REPÚBLICA DE PANAMÁ
MINISTERIO DE AMBIENTE
RESOLUCIÓN DE IA-IA-017 - 2024
De 14 de Mayo de 2024

Por la cual se resuelve la solicitud de evaluación del Estudio de Impacto Ambiental (EsIA), Categoría II, correspondiente al proyecto: **BRISAS DEL GOLF ARRAIJÁN TERCERA ETAPA B**, cuyo promotor es la sociedad **INMOBILIARIA CIELO AZUL, S.A.**

**ANEXO N°18- PLANO DEMOSTRATIVO DE LAS PLANICIES DE
INUNDACIÓN DE LA QUEBRADA SIN NOMBRE, RÍO COPÉ Y
QUEBRADA SECA PARA TR 100,
CONDICIÓN CON Y SIN PROYECTO**

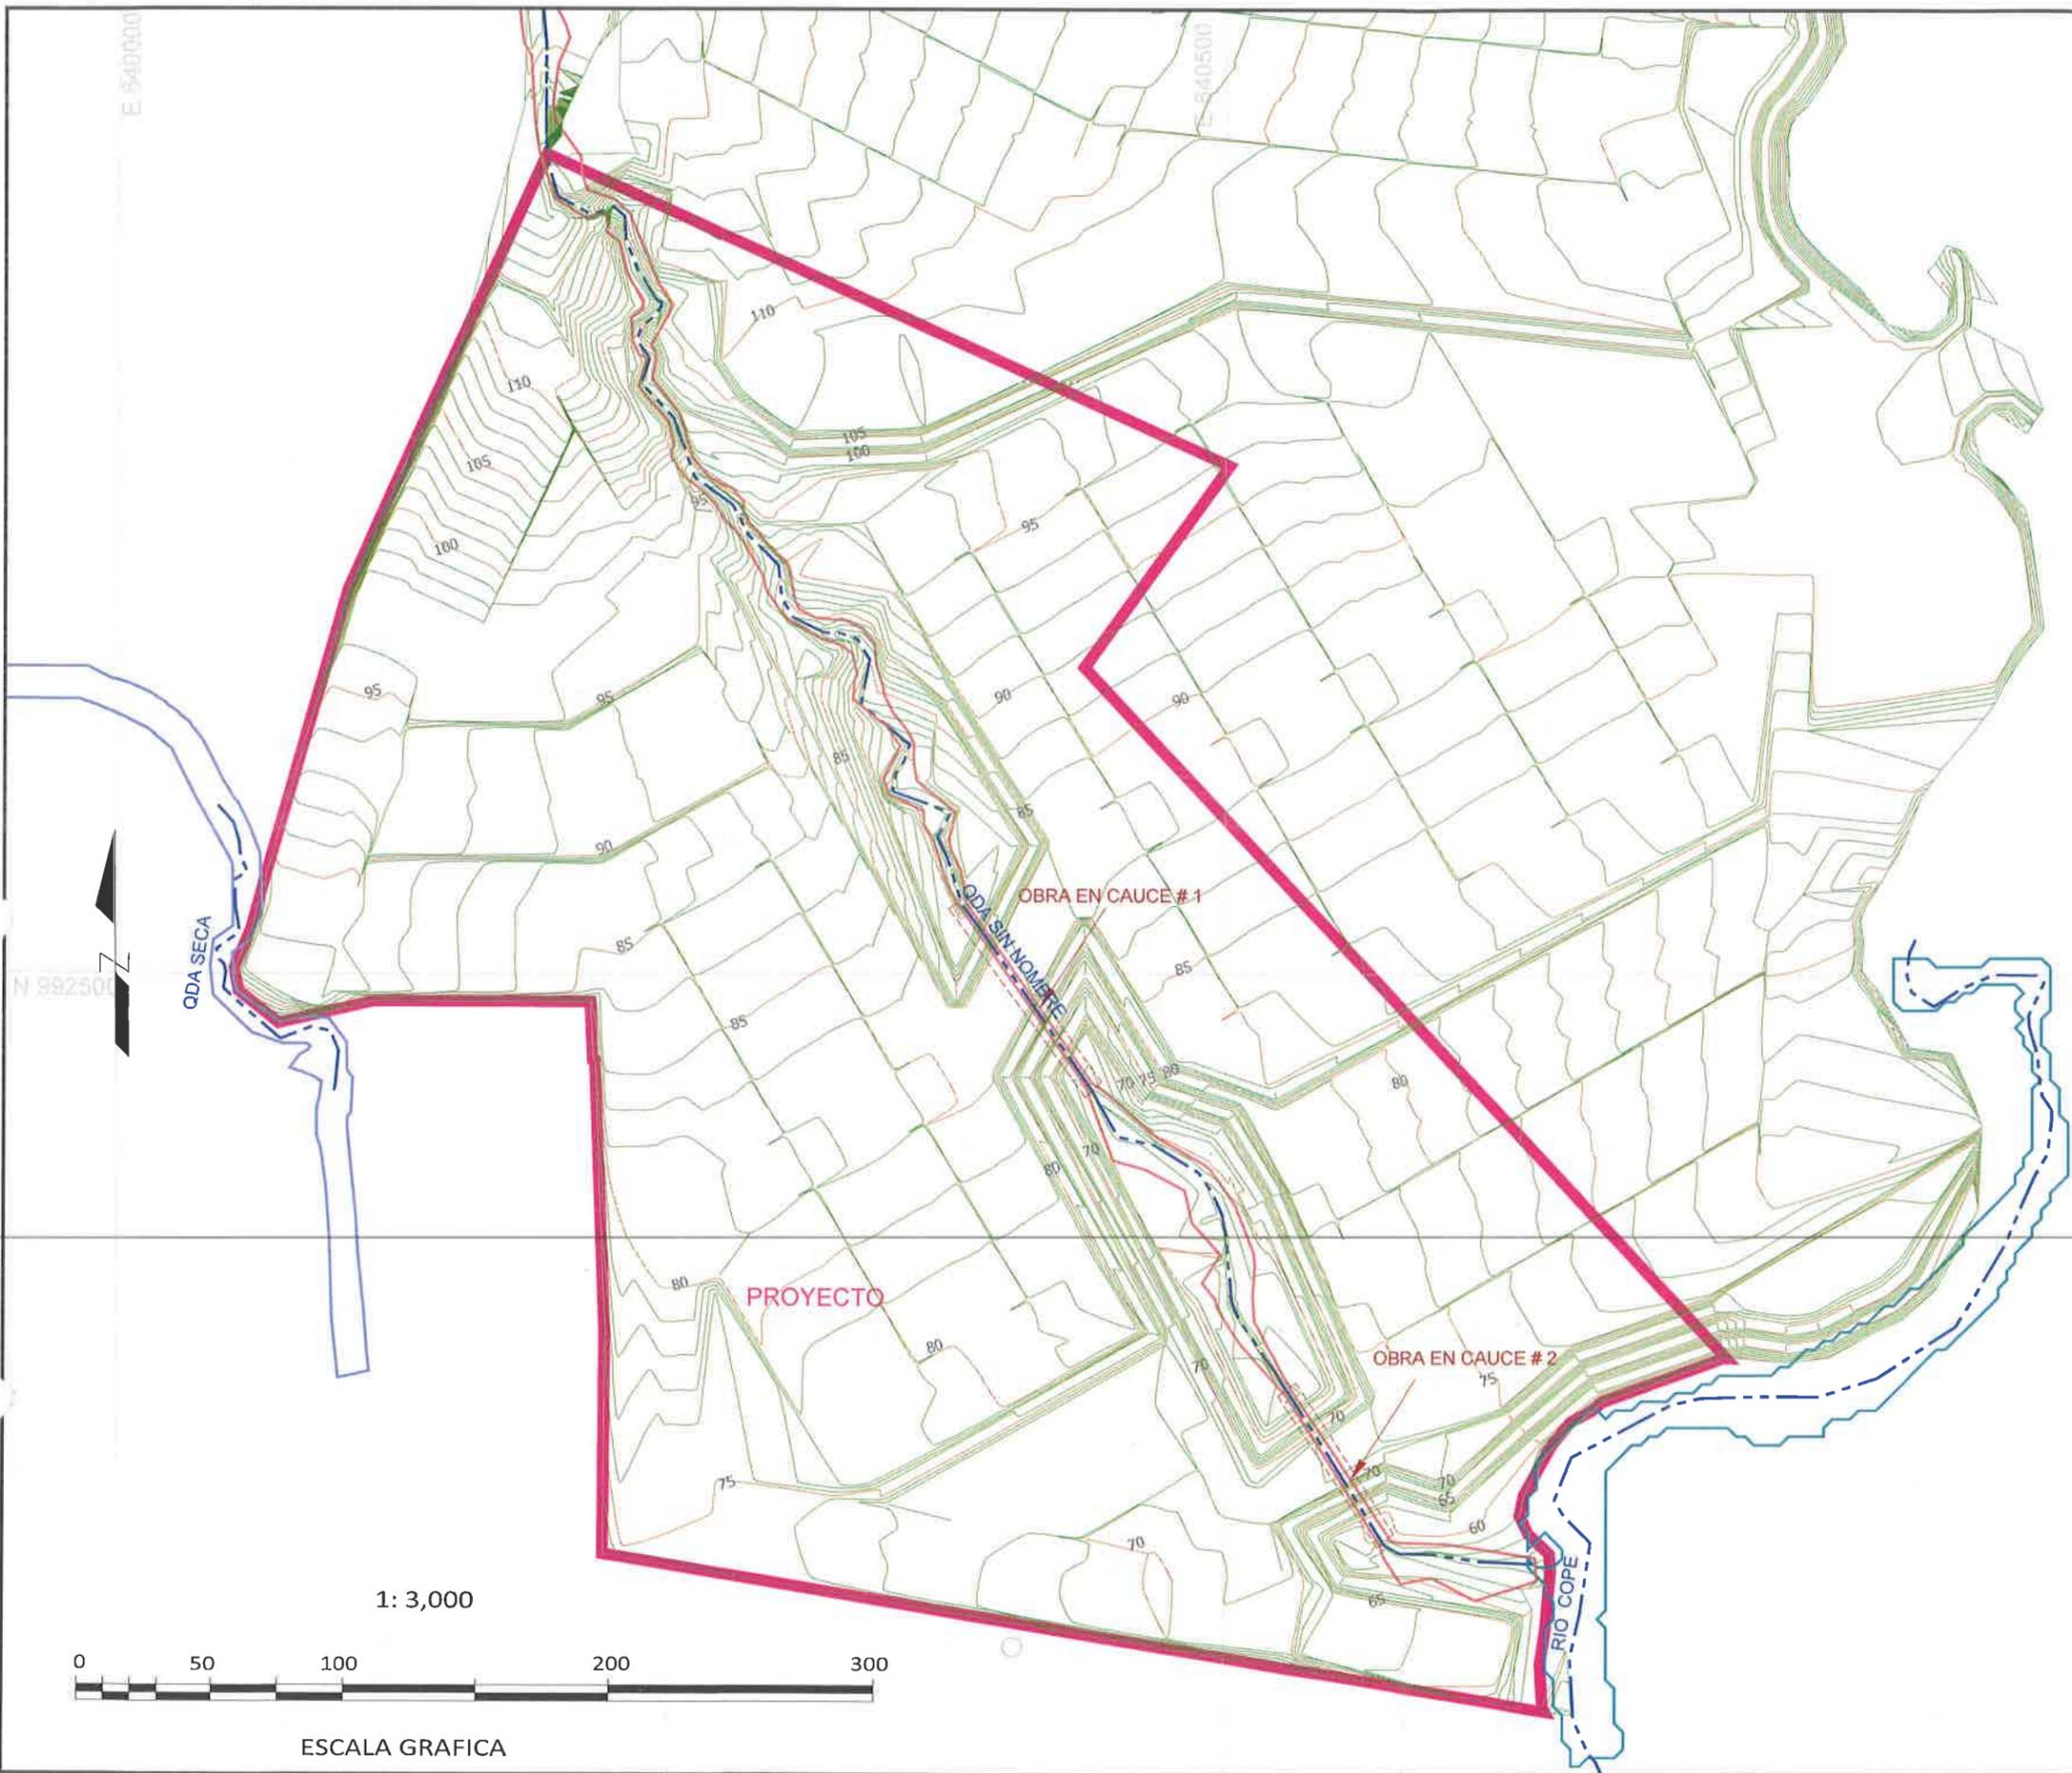
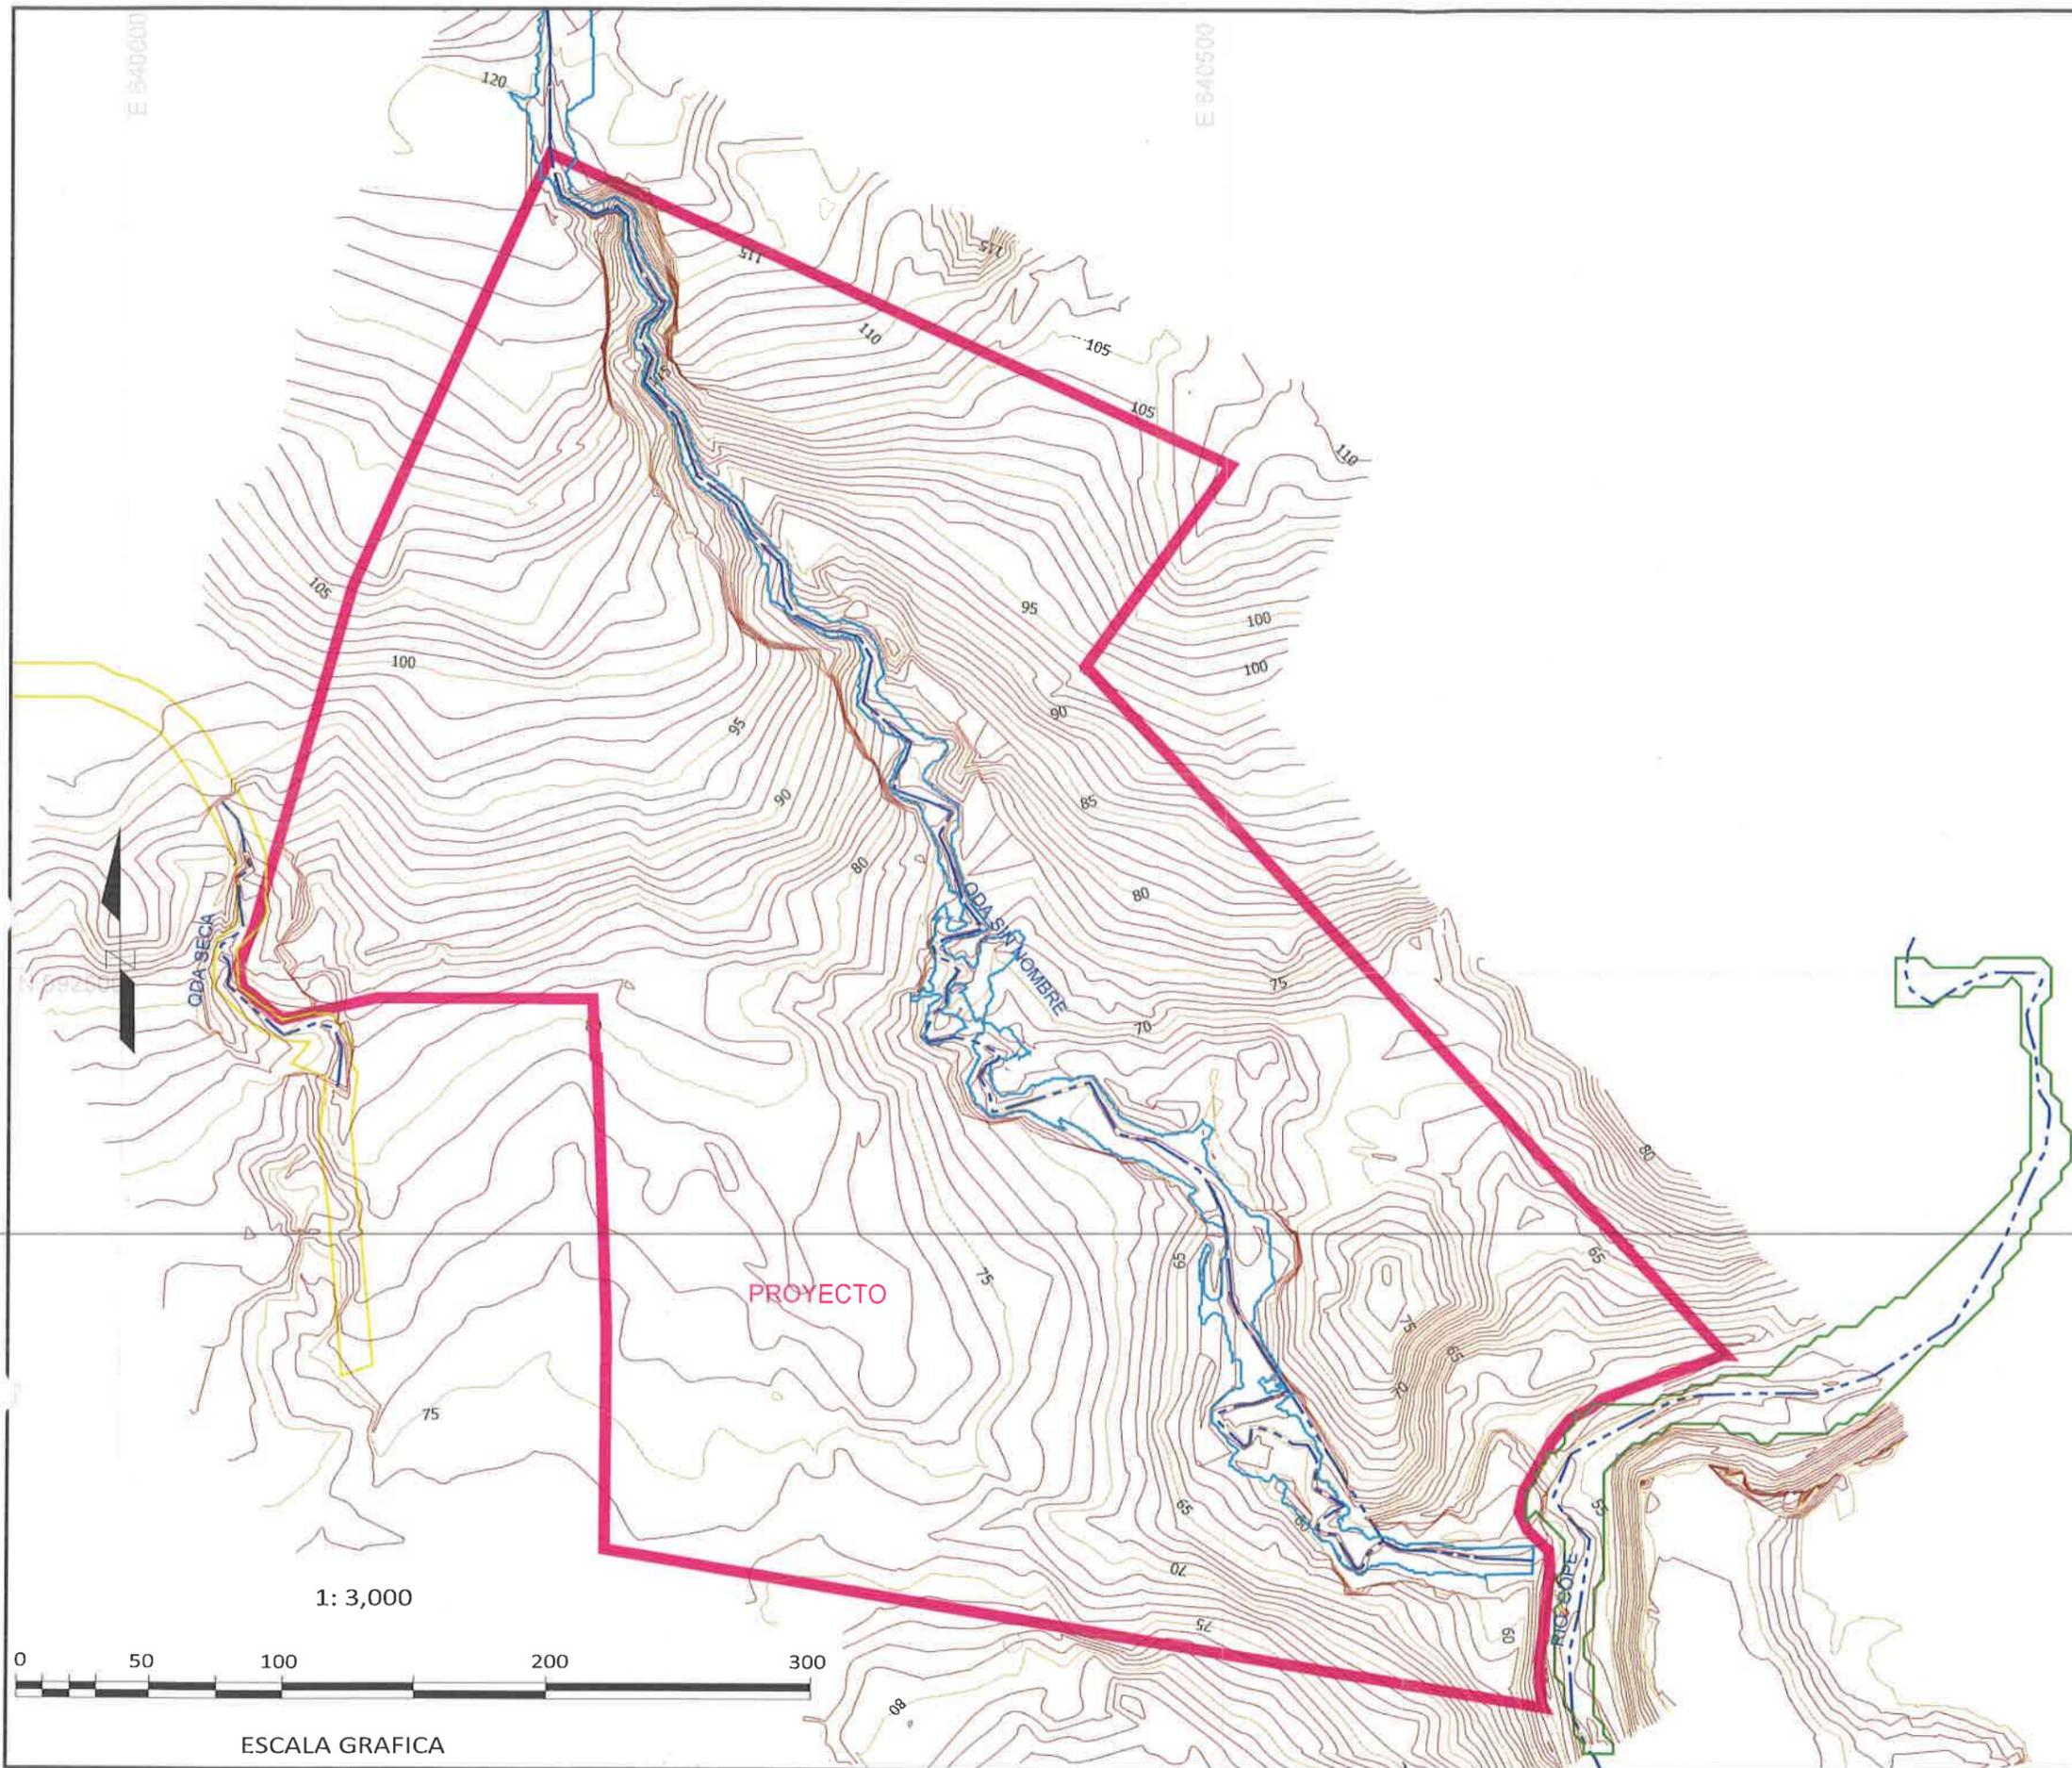
- b. Aportar plano de las construcciones propuestas para el proyecto y la representación de la planicie de inundación de los cuerpos de agua presentes y colindantes en el área del proyecto calculados en un periodo de retorno tal como lo establece el manual del MOP, considerando los niveles seguros de terracerías

- **Al subpunto (b)**, donde se solicitaba aportar plano de las construcciones propuestas para el proyecto y la representación de la planicie de inundación de los cuerpos de agua en el polígono del proyecto y fuera de este, calculando un periodo de retorno de 1 en 50 o 100 años. Al respecto, el promotor mencionó que, *“Actualmente no se cuentan con planos desarrollados de las construcciones propuestas, solo se cuenta con dimensionamientos preliminares. Los mismos serán sometidos al Ministerio de Obras Públicas para su debida aprobación en su debido momento. La representación de las planicies de inundación de los cuerpos de agua se expone en la modelación hidráulica hidrológica (con y sin proyecto) de la Quebrada Sin Nombre y del Rio Cope proporcionada en la respuesta de la pregunta 1.4.c. Se adjunta plano representativo de las planicies de inundación de los cuerpos de agua presentes y colindantes con el proyecto para un periodo de retorno TR 100 años, en el Anexo N°18”*. (ver foja 532, 534 y 535 del expediente administrativo)
